PROJET : TPSGC - Relocalisation de l'Agence du revenu du Canada (6^e étage – Tour ouest)
Complexe Guy-Favreau
N° de l'invitation : EF944-172386
Référence : R.078221.001
N/D : 160822

ADDENDA N° A-03

- Section 08 00 01 – Bordereau des portes et cadres (page 4)
- Dessin R.078221.001-A06-MO-NOU
- Dessin R.078221.001-A07-FI-NOU
- Dessin R.078221.001-A08-PE-NOU

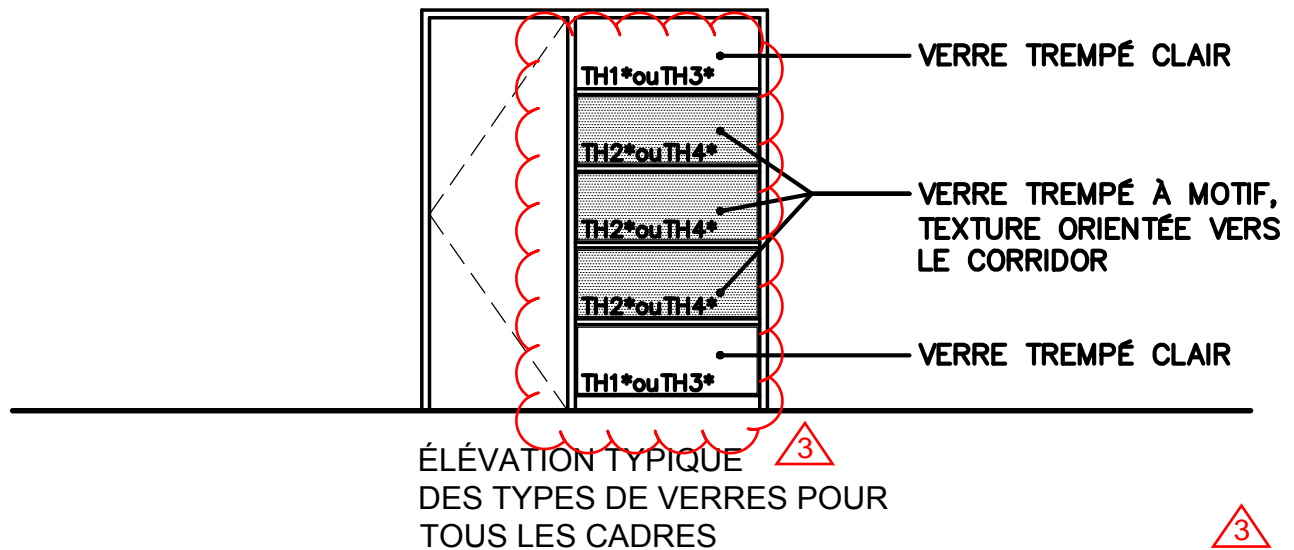
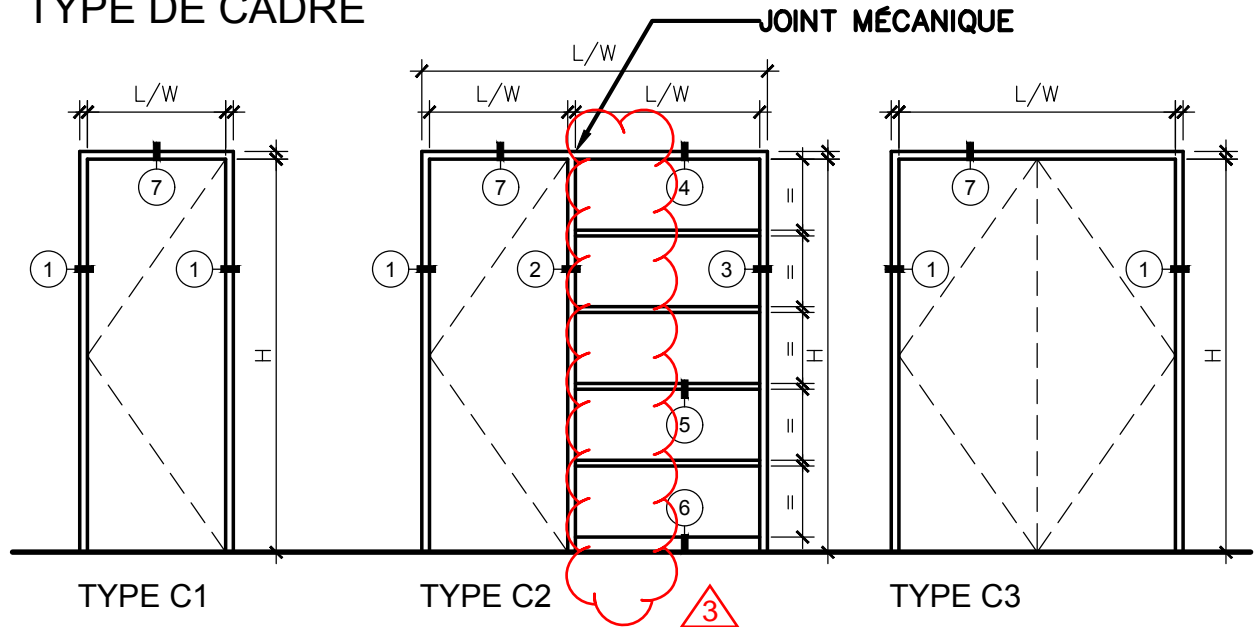
- .1 Au tableau des portes et cadres de la page 2, à la ligne de la porte 609, modifier le type de cadre pour C2.
- .2 Au tableau de la page 2, à la ligne de la porte 609, modifier le VERRE dans la colonne des CADRES pour TH3+TH4.
- .3 La page 4 illustrant les types de verres pour tous les cadres est réémise en annexe.

1 PLAN D'AMÉNAGEMENT DU MOBILIER – 6ème ÉTAGE TOUR OUEST
FURNITURE FLOOR PLAN – 6th FLOOR OUEST TOWER

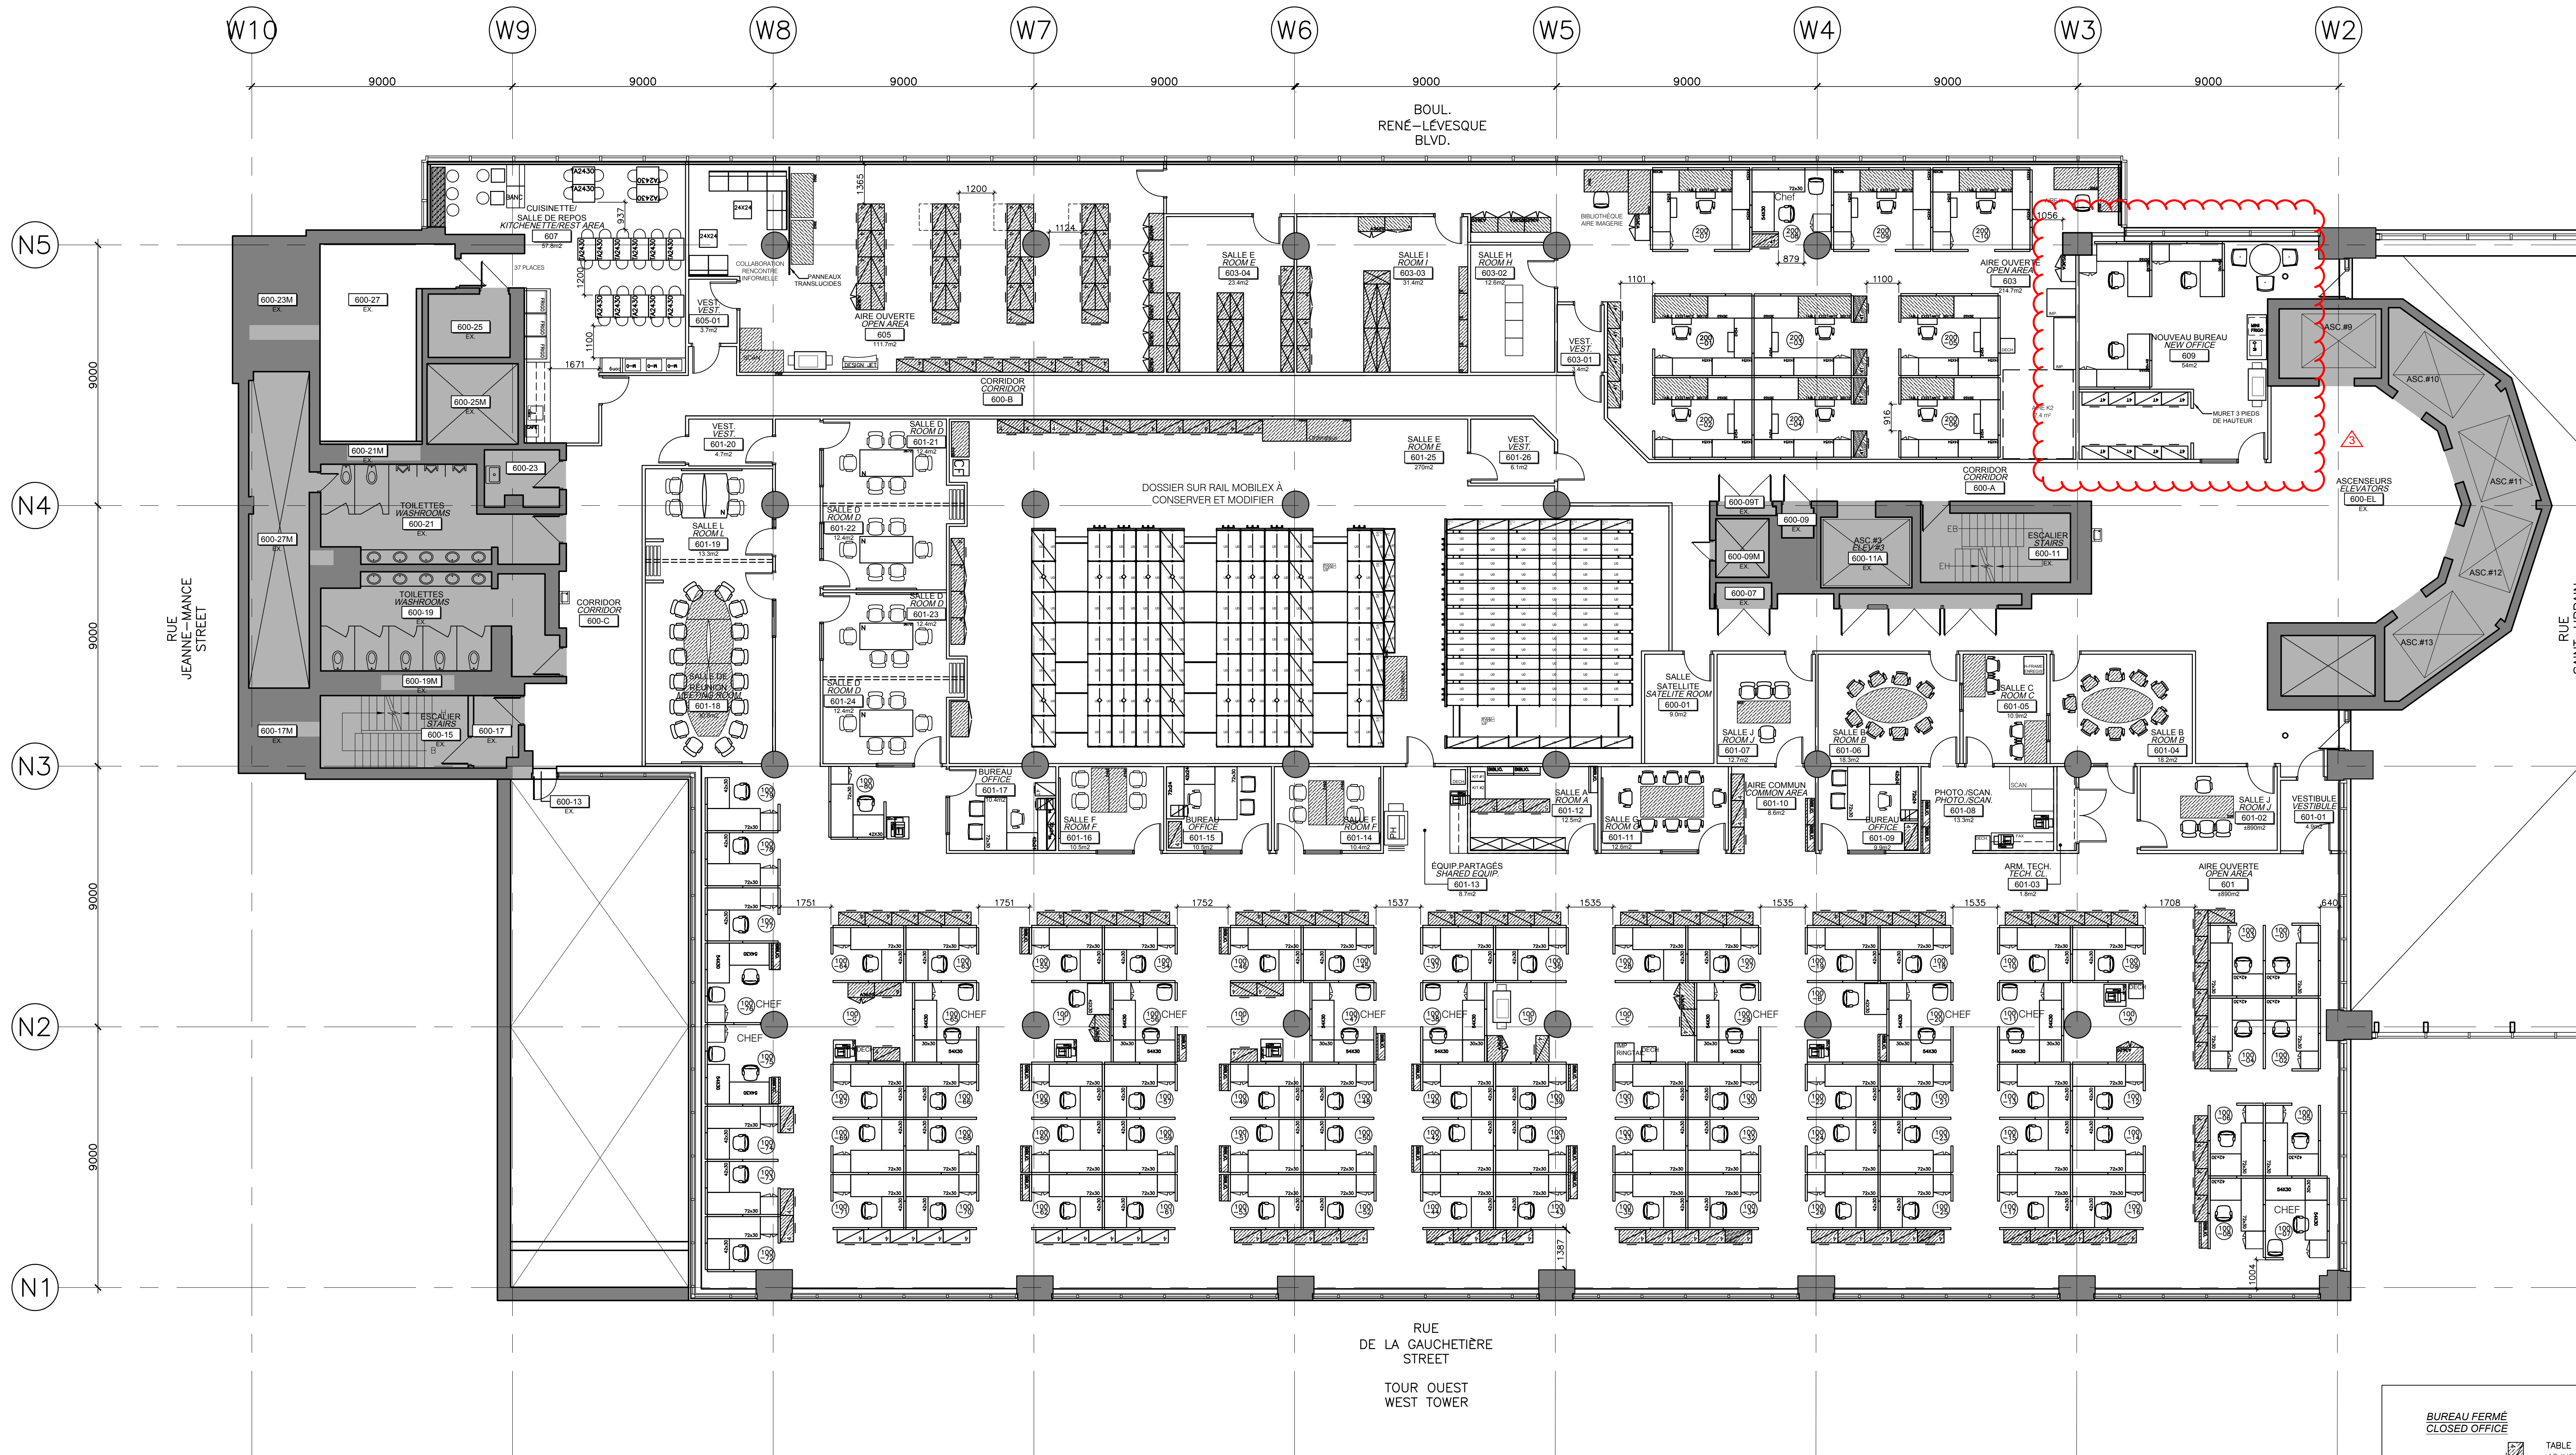
- .1 Le mobilier est ajouté à titre indicatif dans le local 609, tel qu'illustré au dessin A06 réémis en annexe.
